新竹縣政府工程查核代表照片表

工程名稱：新竹縣竹北市博愛國民小學非營利幼兒園園舍興建工程採購案

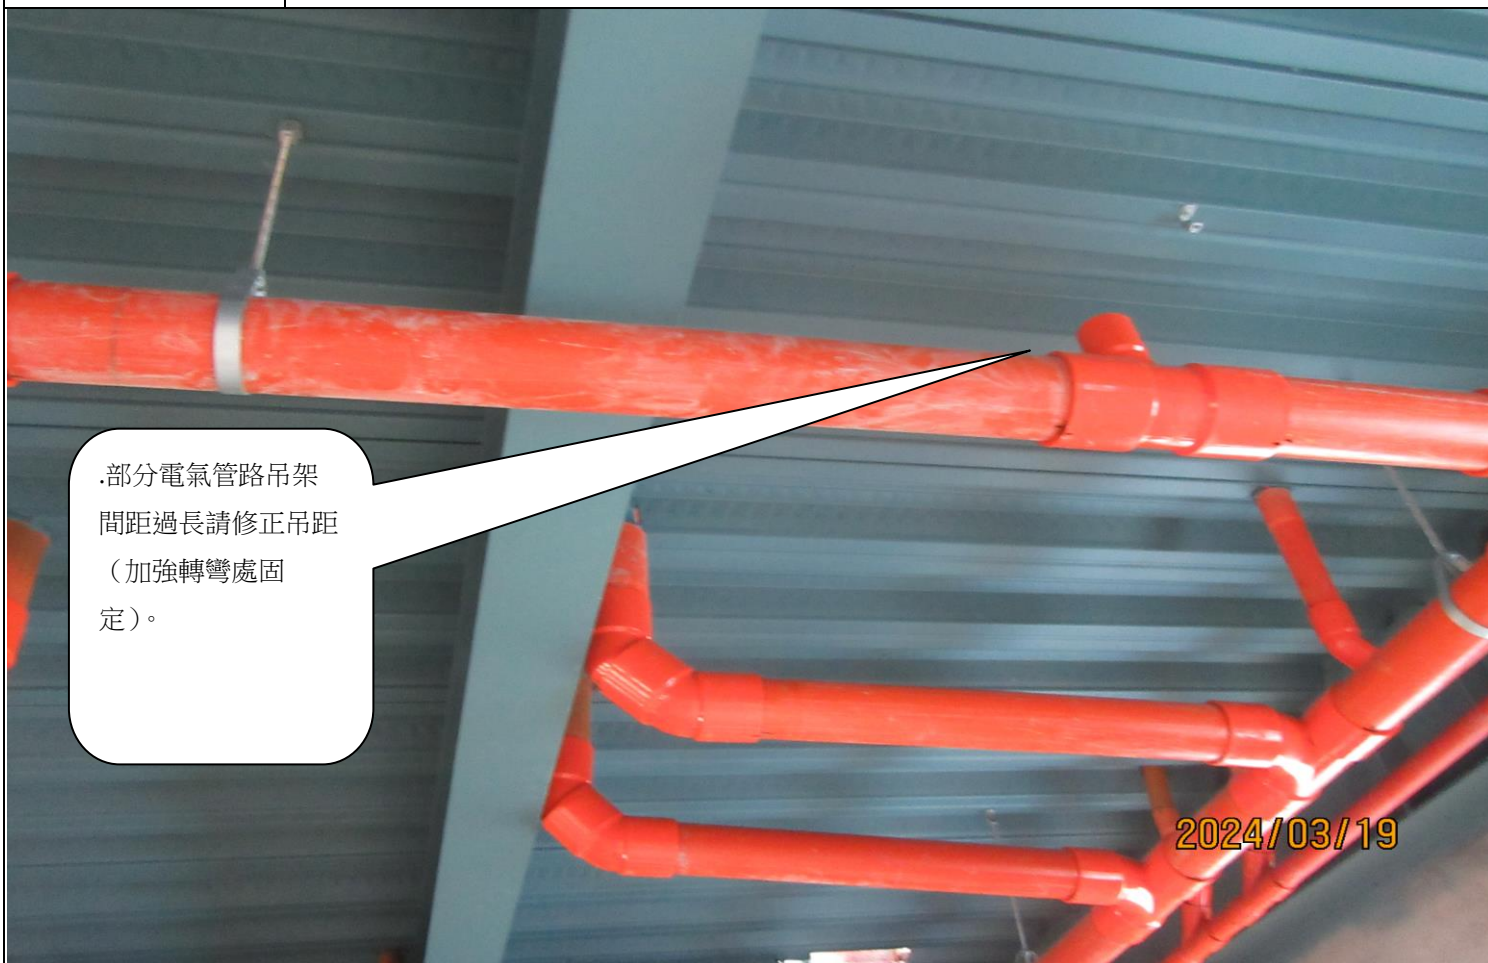
露台女兒牆及牆面未設泛水，不利防水層之施作；請先繪製施工大樣圖，經監造同意後再進行施作。

露台女兒牆及牆面未設泛水，不利防水層之施作；請先繪製施工大樣圖，經監造同意後再進行施作。

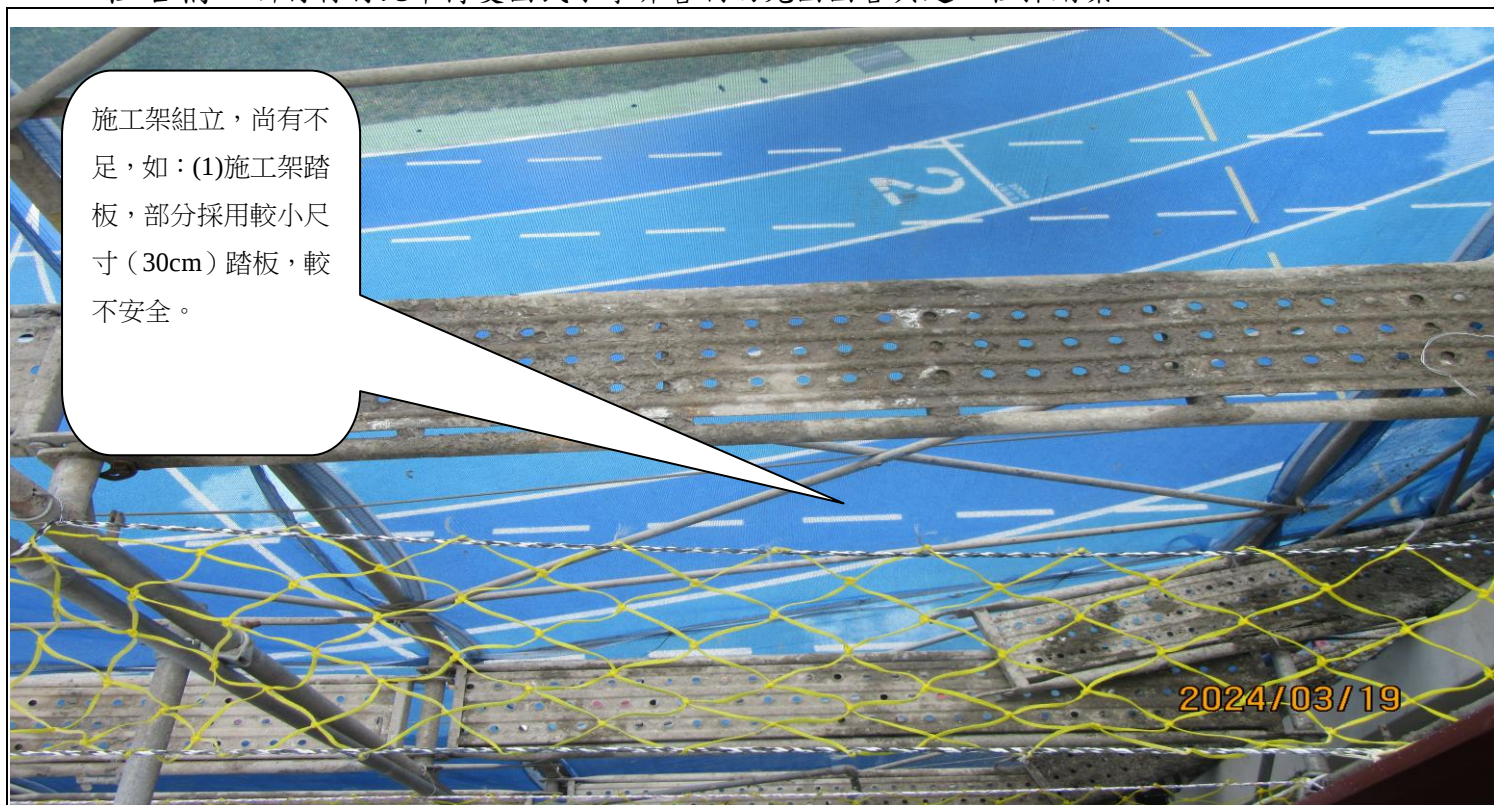
窗楣鋁框，未確實嵌縫，請再檢視。

窗楣鋁框，未確實嵌縫，請再檢視。

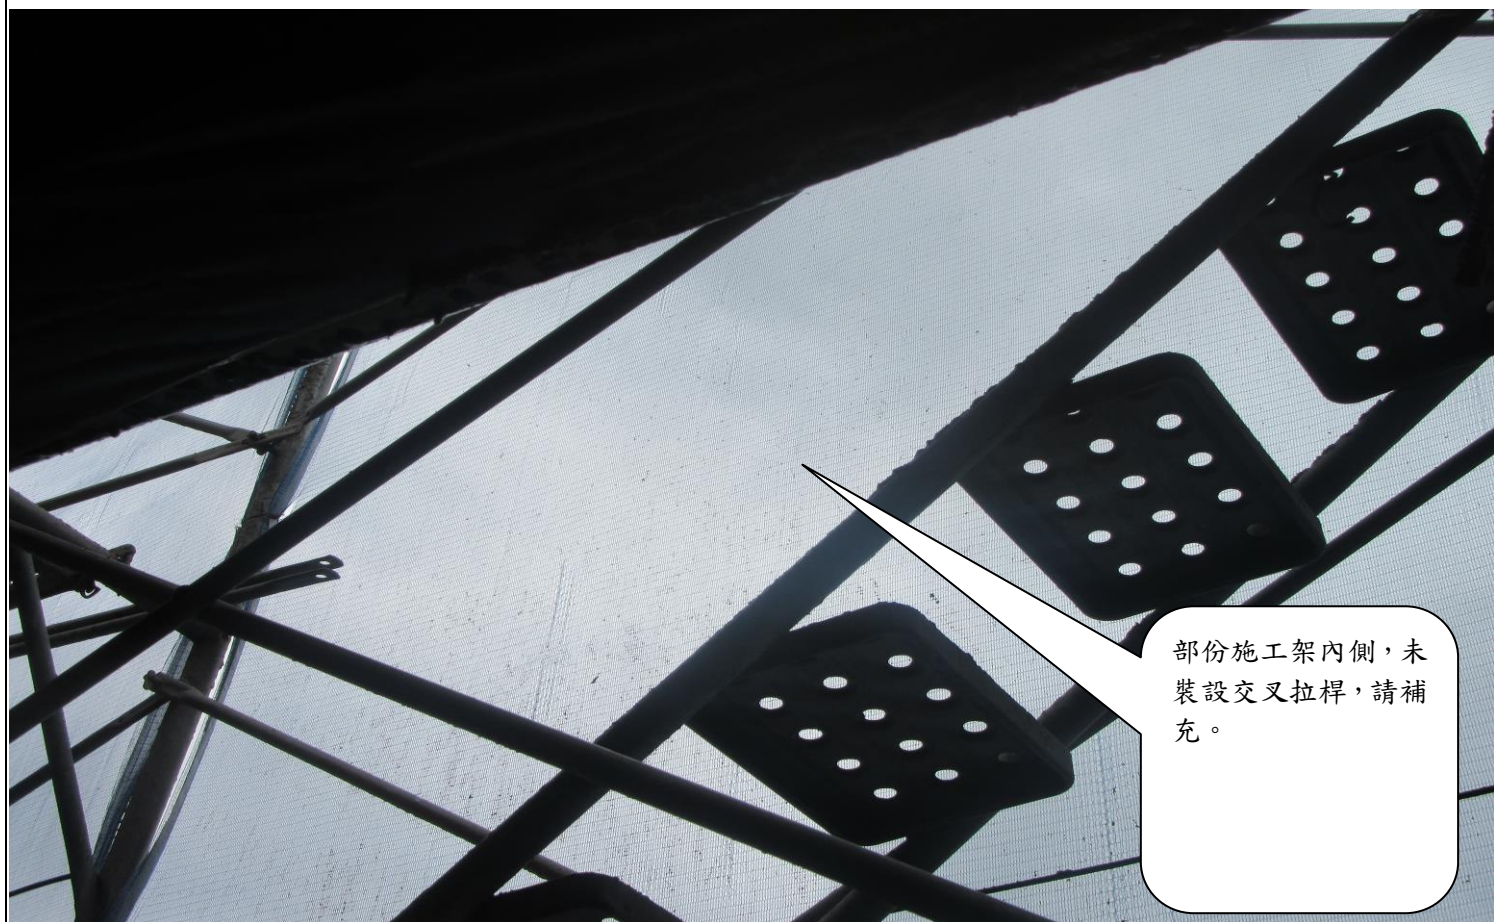
施工架組立，尚有不足，如：(1)施工架踏板，部分採用較小尺寸（30cm）踏板，較不安全。

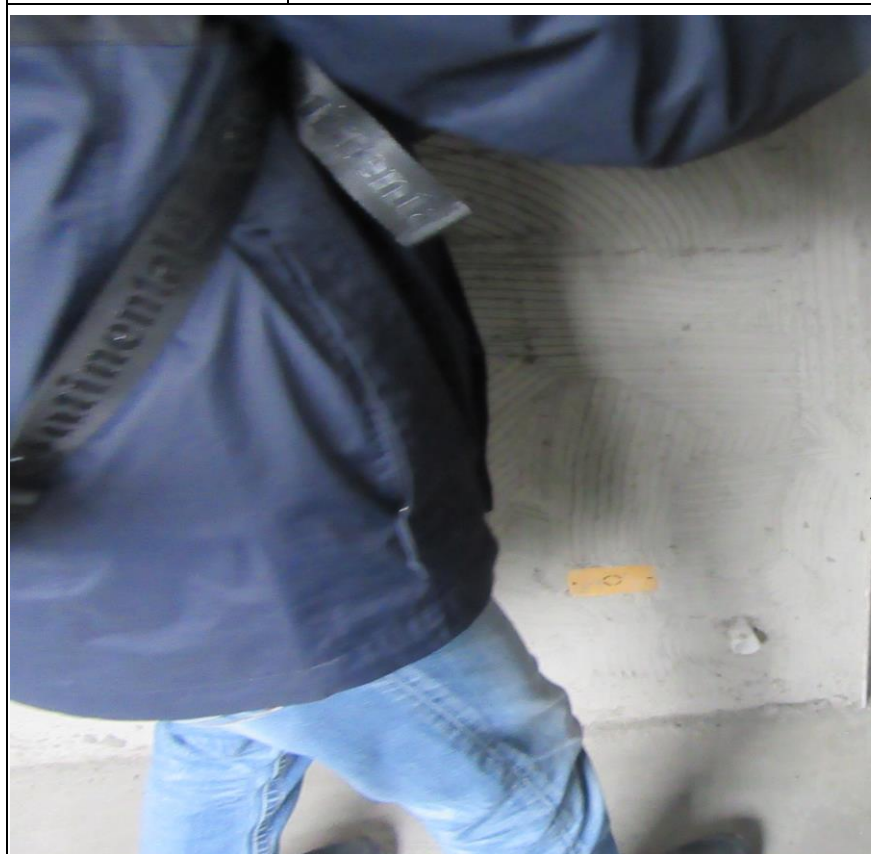
施工架踏板銜接點，部有有漏空情形，請再檢視。
--	--

說明	施工架踏板銜接點，部有有漏空情形，請再檢視。
----	------------------------
